Direktoratet for mineralforvaltning

Dato: 25.11.2020
Vår ref: 16/01462-28
Deres ref:

Tildeling av driftskonsesjon etter minerallova for Moa grustak i Årdal kommune. Tiltakshavar: Ryfoss Betong AS.

Figur 1: Reguleringsplan for Ytre Moa (1998) med kulturminnelokalisasjonene, fylkesatlas.no

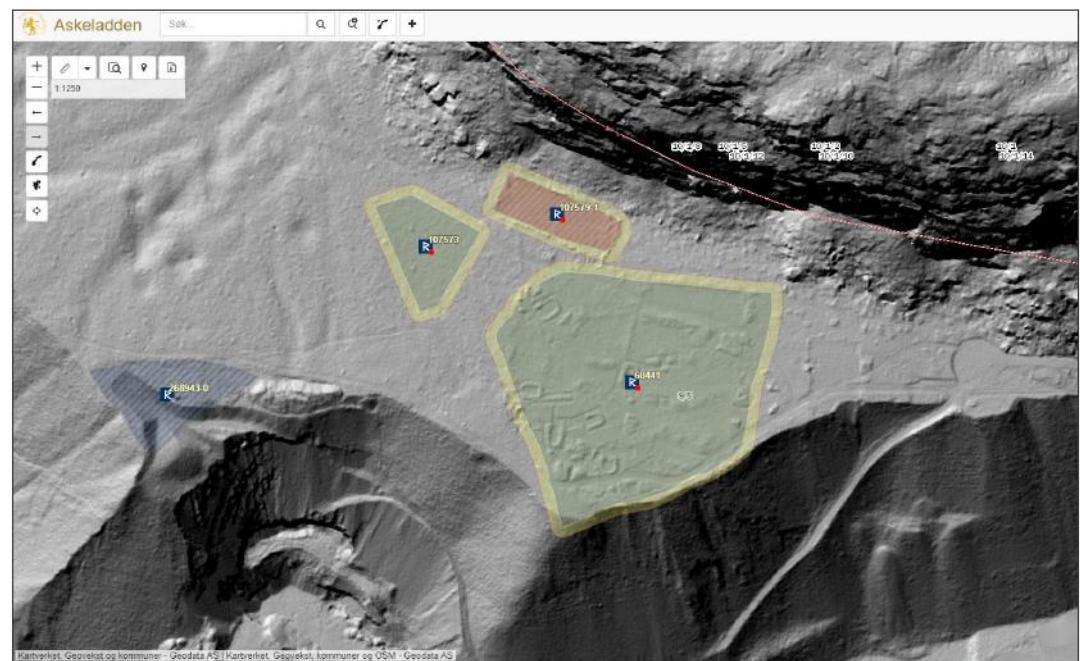
Fylkeskommunen har forklart at det er «*tydeleg at Ytre Moa-terrassen utgjer eit klart avgrensa landskapsrom der kulturminna frå ulike tidsperiodar må oppfattast som delar av eit samanhengande og heilt unikt kulturmiljø med stor tidsdjupne. Terrassen inneholder kulturminne av høg nasjonal verdi. Det er vidare grunn for å tru at store delar*

av terrasseflata har potensial for funn av førhistoriske kulturminne som kan synleggjøre gards- og busetningshistoria på Ytre Moa ytterlegare.»

I gjeldande reguleringsplan er heile terrasseflata vist som spesialområde kulturminnevern, der feltet har nemninga S1. Føresegna til planen viser til at området er freda etter lov om kulturminne og at lova regulerer bruken av området.

Det er ikkje lagt til rette for ei buffersone mellom kulturminneområdet (S1) og grustaket (S3).

Id. 60411 ligg tett opp til grensa for brotet mot nord-aust. Kulturminne står i fare for å bli påført skade ved vidare uttak av massar. Det må stillast krav til skråninga inn mot kulturminnet, som sikrar at kulturminna og terrenget rundt ikkje rasar ut.

Fylkeskommunen har vidare uttalt at det for kulturminnet med ID 60411 må stillast krav til skråninga inn mot dette som sikrar at kulturminna og terrenget rundt ikkje rasar ut.

Undersøkingar utførd av NGU viser at ressursen består av 5% stein, 45% grus og 50% sand, og det er ikkje påvist leire i området. DMF merker at planlagt skråning mot kulturminna skal ha ei helling på maks 1:2, og dette følgjer krava til stabile permanente skråningar etter DMFs driftsplanrettleiar. Vidare er det omsøkte konsesjonsområdet på det nærmeste 30 meter unna området avsett til kulturminneområdet med lokalid. 60441.

DMF vurderer dermed at sikkerheita til kulturminnet er tilstrekkeleg vareteke.
